1001797.PWB (PC BOARD)

Title	OASIS3 ANALOG BOARD	
Size B	Document Number 1001796.SCH	Rev C
Date: Monday, May 12, 2003	Sheet 1 of 1

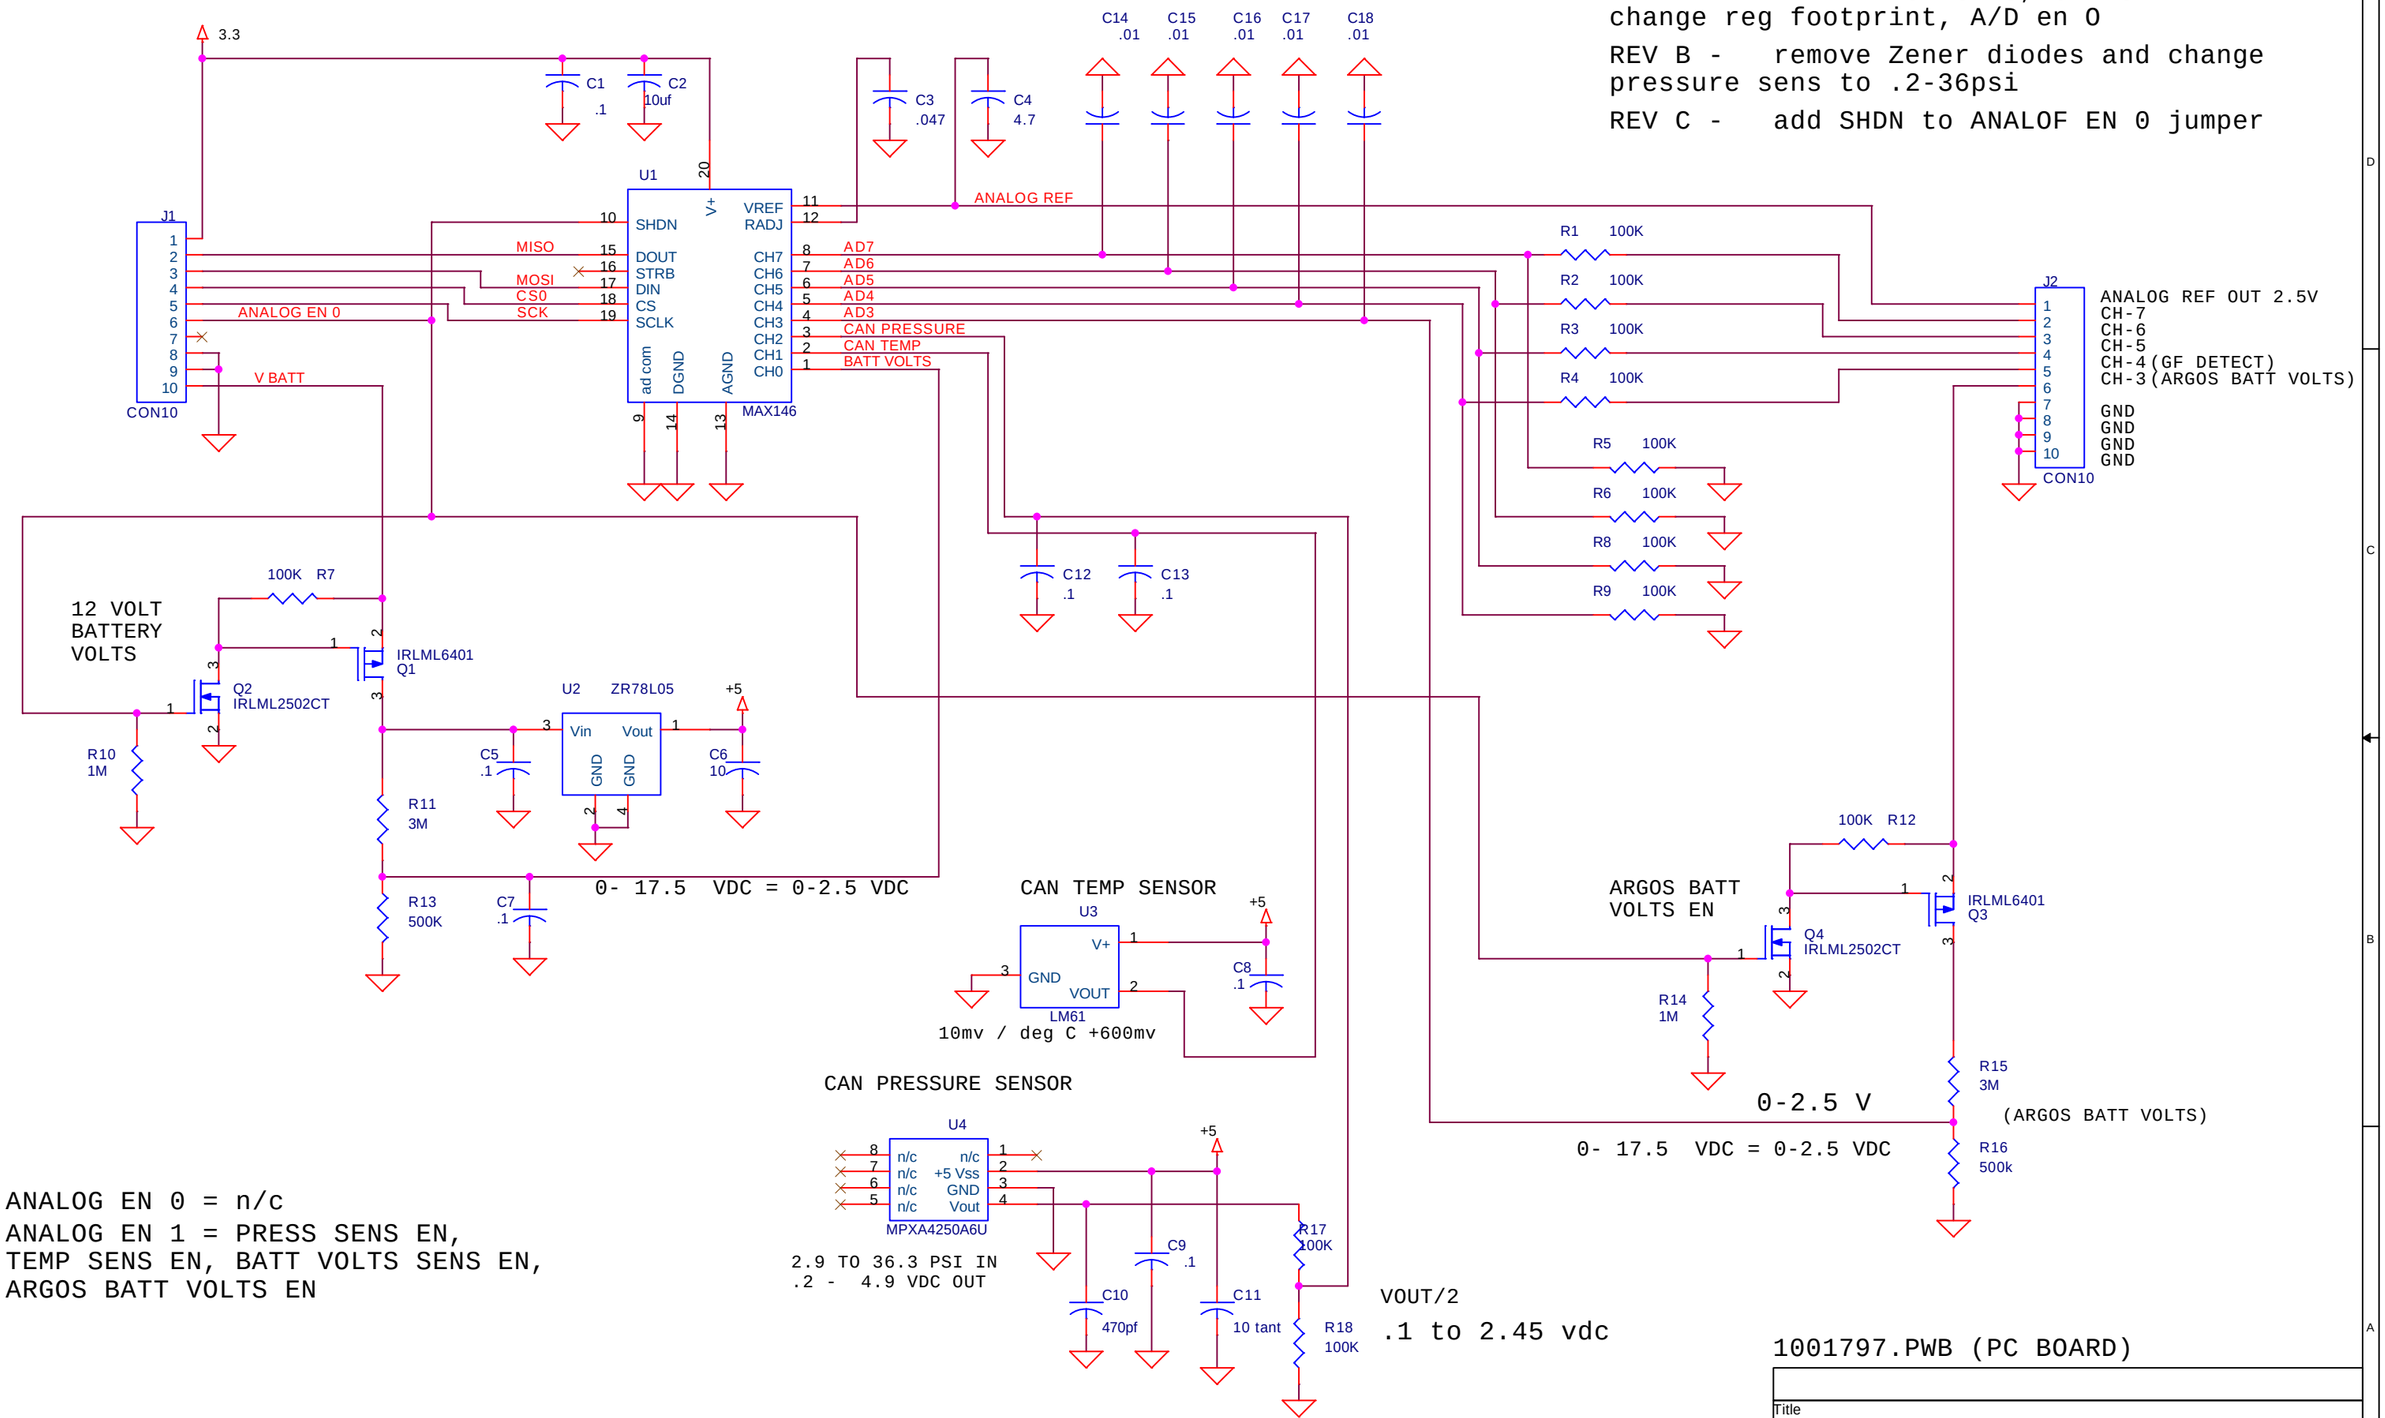
REV A - ADD INPUT CAPS, CHANGE TEMP PART change reg footprint, A/D en 0

REV B - remove Zener diodes and change pressure sens to .2-36psi

REV C - add SHDN to ANALOF EN 0 jumper
